**ANÁLISIS DE LOS ESTUDIOS DE IMPACTO
AMBIENTAL DEL
COMPLEJO HIDROELÉCTRICO DEL RIO
MADERA**

HIDROLOGÍA Y SEDIMENTOS

JORGE MOLINA CARPIO

Abril de 2006

Figura 2.3: Perfil de la línea de agua entre Santo Antonio y Jirau
Perfis de Linha d'Água Simulados entre AHE Santo Antônio e AHE Jirau

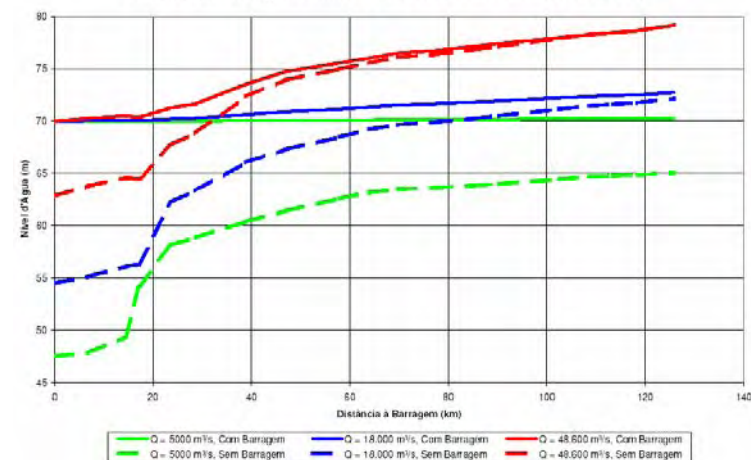
En el caso de Santo Antonio, el nivel del agua se aproxima a una línea horizontal solamente en los 20 kilómetros más próximos a la represa. En este primer subtramo, los niveles con represa son mucho más altos que los niveles sin represa para todos los caudales. Se observa también el control hidráulico que ejerce en condiciones naturales la cachuela de Teontonio, representado en la figura 2.3 por la caída brusca del perfil un poco antes del kilómetro 20. Más arriba el perfil de la línea de agua adquiere una pendiente que es más fuerte a medida que el caudal se hace más grande. Por otro lado, para caudales grandes, los perfiles de agua con y sin represa tienden a unirse en el extremo más alejado del embalse, en la cachuela de Jirau.

Figura 2.4: Perfil de la línea de agua entre Jirau y Abunã
Perfis de Linha d'Água Simulados – Trecho: Jirau - Abunã

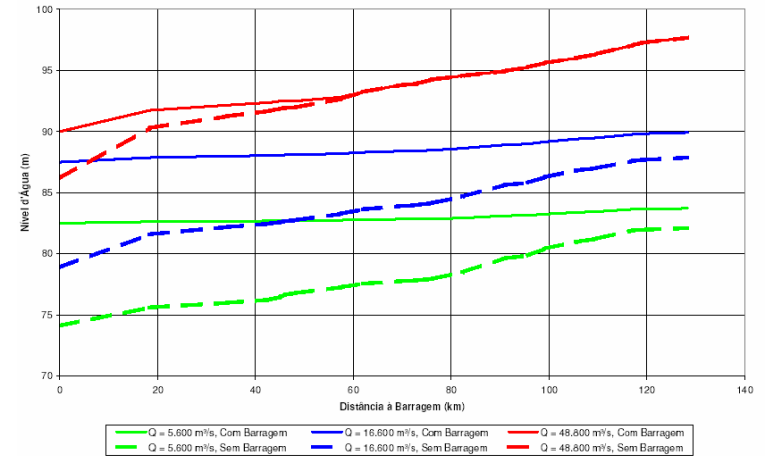
El comportamiento de los niveles del agua en el embalse de Jirau (tabla 2.3 y figura 2.4) es algo diferente al de Santo Antonio. En primer lugar, el nivel del agua junto a la represa (kilómetro 0) es variable según el caudal, lo que está de acuerdo a la tabla 2.1. En segundo lugar, los niveles del agua con represa son más altos que sin represa para todos los caudales, excepto los más grandes (48800 m³/s corresponde al caudal máximo histórico). Esto es particularmente cierto en la cola o extremo superior del embalse, donde empieza el tramo binacional. Como referencia, la boca del río Abuná se sitúa a 119 km de distancia de la represa Jirau. La figura 2.4 muestra que a esa distancia el nivel con represa es claramente más alto, tanto para caudales bajos (líneas verdes) como para caudales medios (líneas azules). Es decir que, aún con los niveles variables propuestos en la tabla 2.1, existirá inundación estacional en el tramo binacional arriba de la confluencia con el río Abuná.

Figura 3.5: Perfiles con y sin sedimento en el tramo Jirau-Abuná

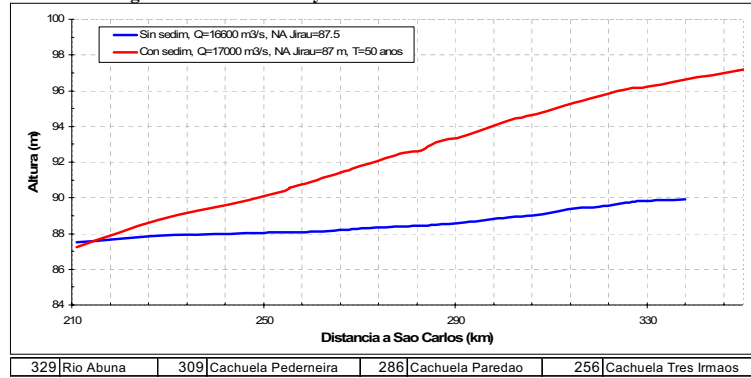
El perfil sin sedimentos se extiende solamente hasta el kilómetro 338, que corresponde a Abuna Vila. Por eso no es posible hacer una comparación de los niveles en el tramo binacional más arriba. Esto evidencia muestra una seria limitación del estudio de factibilidad, que ni siquiera consideró en el análisis el tramo I aguas arriba de Abuná. En general y pesar de que las diferencias en los resultados están influenciados por varios factores que se describirán más adelante, es evidente que el análisis con sedimentos debió ser considerado tanto para determinar la superficie inundada por los embalses, como para evaluar los impactos ambientales.

Figura 3.6: Perfil del lecho y de la línea de agua para el caso 2-87-C
 Condición Crítica – Simulação Durante 50 Anos – Caso 2-87 – Após a Construção dos Dois Aproveitamentos (Jirau na El. 87,00 m)
 Perfil de Linha d'Água Correspondente à Vazão Média do Mês de Dezembro (17.000 m³/s)

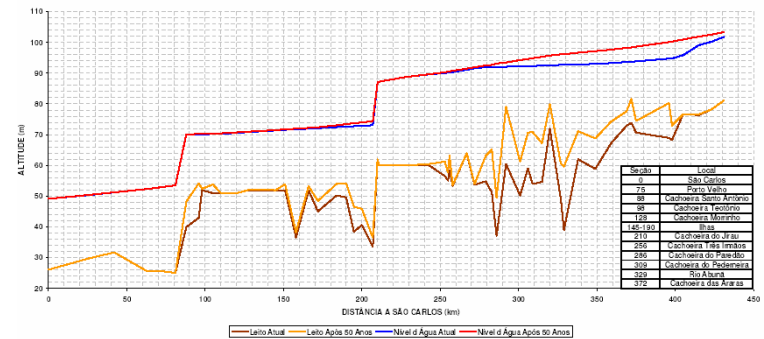
La figura 3.6 muestra también los niveles del agua al inicio (línea azul) y después de 50 años (línea roja). Nuevamente el cambio más grande se produce en los trechos I y II, por causa del embalse de Jirau. Llama la atención que el aumento más grande de nivel se produzca cerca de la cachuela de Ribeirão (km 398), es decir 70 km más arriba de la confluencia con el río Abuná

y completamente dentro del tramo binacional. El nivel de agua en este punto sube cerca de 6 m en 50 años (de 94.77 a 100.30) para el caudal de 17000 m³/s. Para una mejor ubicación de las cachuelas de este tramo referirse a la figura 1.3.

Figura 3.7: Perfil del lecho y de la línea de agua, sin embalses y condición estable
 Simulação do Trecho em Estudo Durante 50 Anos – Caso 0 – (Condições Naturais)
 Perfil de Linha d'Água Correspondente à Vazão Média do Mês de Dezembro (17.000 m³/s)

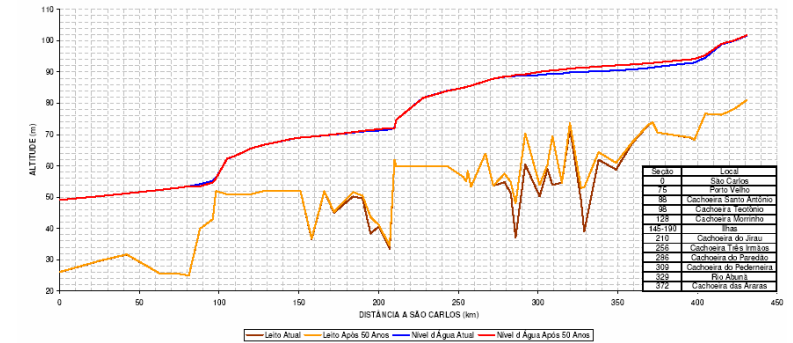
Para mostrar la influencia de la sedimentación natural, la figura 3.7 muestra los resultados de la simulación en condiciones naturales para la condición estable y la figura 3.8 para un crecimiento anual de 2% en la producción de sedimentos. Las dos figuras evidencian que habría una elevación del lecho en los tramos I y II aún si no se construyesen las represas, aunque sería de menor magnitud que con embalses.

Figura 3.9: Perfil del lecho y de la línea de agua para el caso 2-90-C
 Condición Crítica – Simulação Durante 50 Anos – Caso 2-90 – Após a Construção dos Dois Aproveitamentos
 (Jirau na El. 90,00 m)
 Perfil de Linha d'Água Correspondente à Vazão Média do Mês de Dezembro (17.000 m³/s)

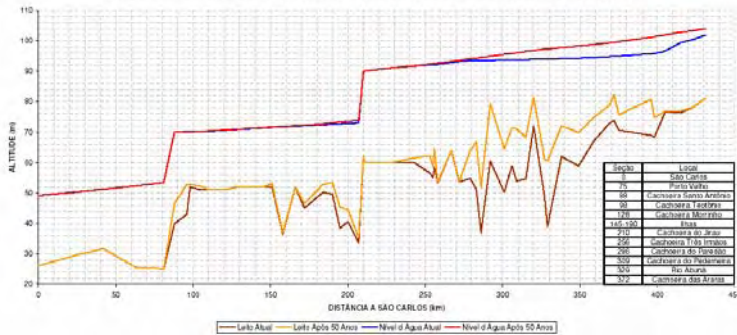
La mayor elevación del lecho y de los niveles de agua se produciría para el caso de mantener el nivel de operación del embalse de Jirau en la cota 90.0. La figura 3.9 muestra el perfil para este caso. Se destaca que los niveles en los trechos I y II son solamente un poco más altos que para un nivel de operación de 87.0.
